## RESUMO Processo nº 2100.01.0035397/2020-37 no SEI-SEMAP

Requerente: INDÚSTRIA E COMÉRCIO SANTA TEREZINHA LTDA - EPP

Área total de intervenção é de 0,3048 hectares e supressão de 35 árvores nativas

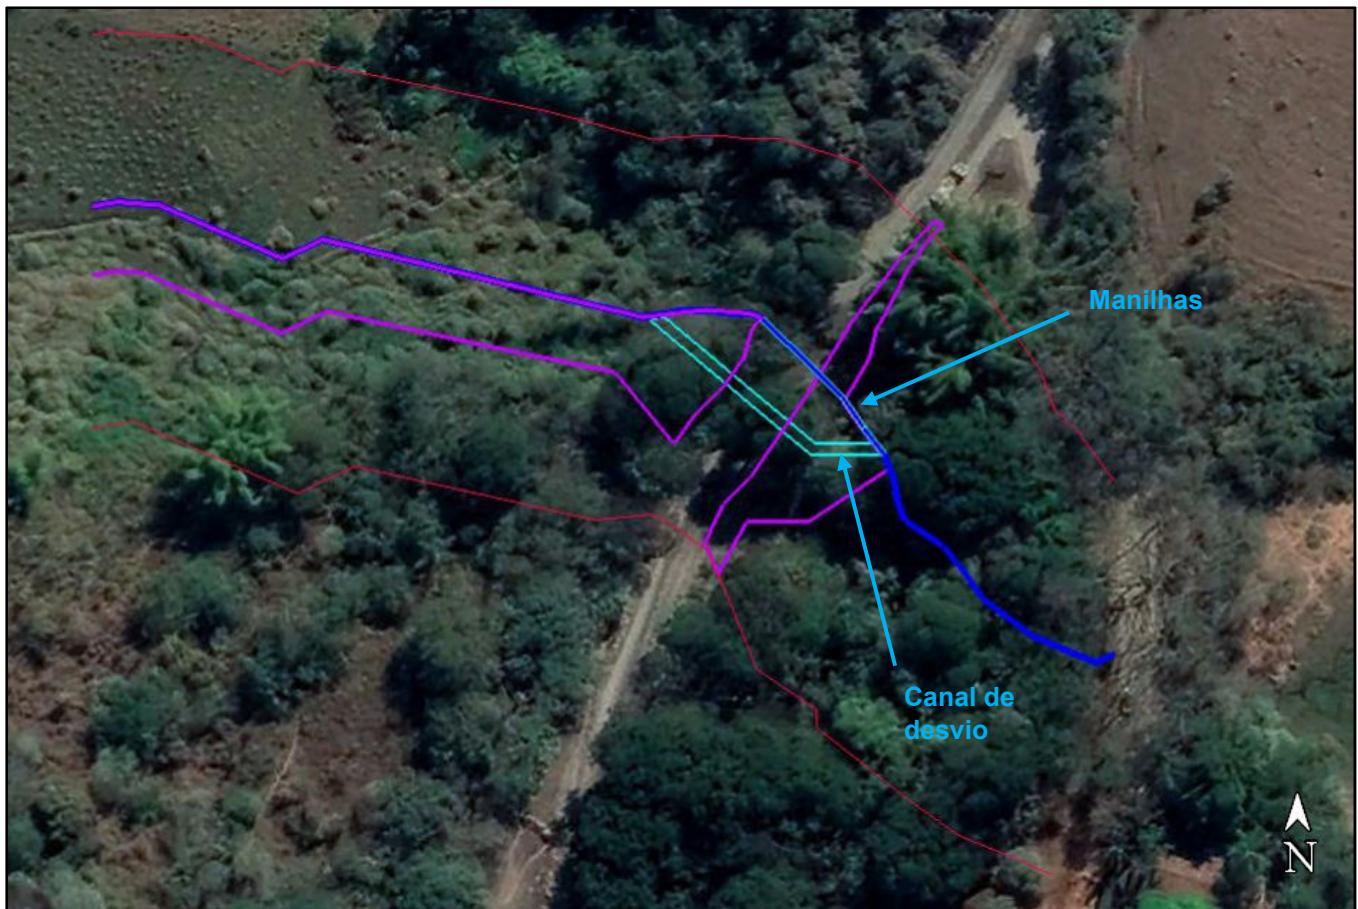
Primeiramente foi solicitada ao IEF intervenção em APP com supressão de vegetação a montante e a jusante do Córrego Estiva para instalação de novas manilhas maiores que as atuais para evitar que a água passe por cima da estrada de acesso ao empreendimento, fato que impede a entrada e saída de trabalhadores e caminhões e também com objetivo de diminuir a inclinação de rampa, onde no período chuvoso sempre se faz necessário rebocar caminhões e até ônibus escolar.

Para a instalação das novas manilhas será necessária a construção de um canal de desvio, que será mantido posteriormente. Também foi solicitada uma limpeza no leito do Córrego com intervenção em APP, sem supressão de vegetação.

Primeira intervenção requerida em roxo, a montante e a jusante da estrada de acesso a empresa. Em azul o Córrego Estiva e em vermelho sua APP. Em cyan a manilha a ser substituída e o canal de desvio.

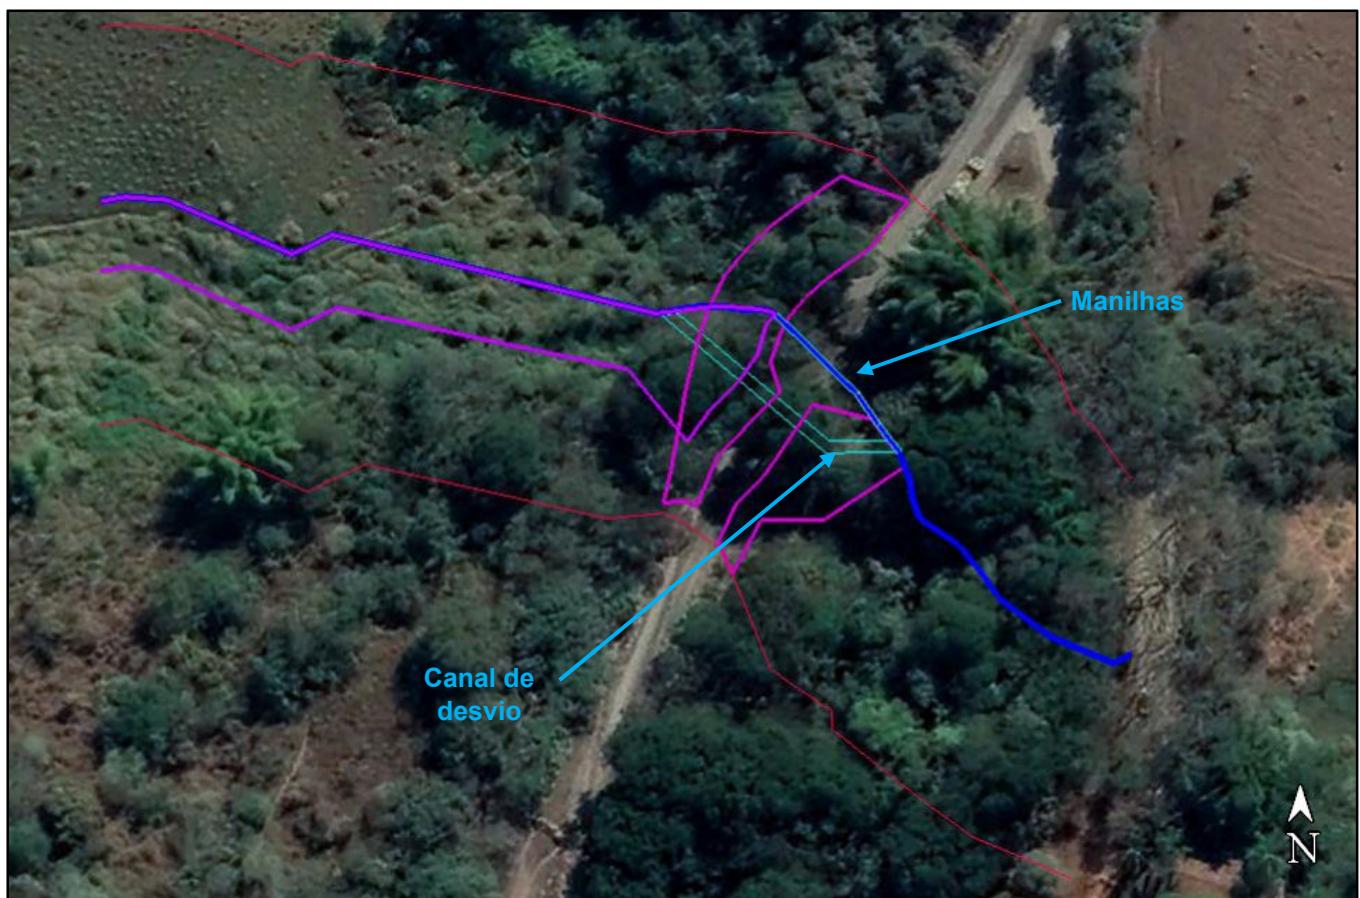
Córrego Estiva passando por cima da estrada de acesso ao empreendimento. O portão amarelo é a entrada da empresa.

Em vermelho toda a extensão da estrada desde a pretensa intervenção até a chegada a zona urbana de Alfenas. A principal rampa ocorre no acesso ao empreendimento.
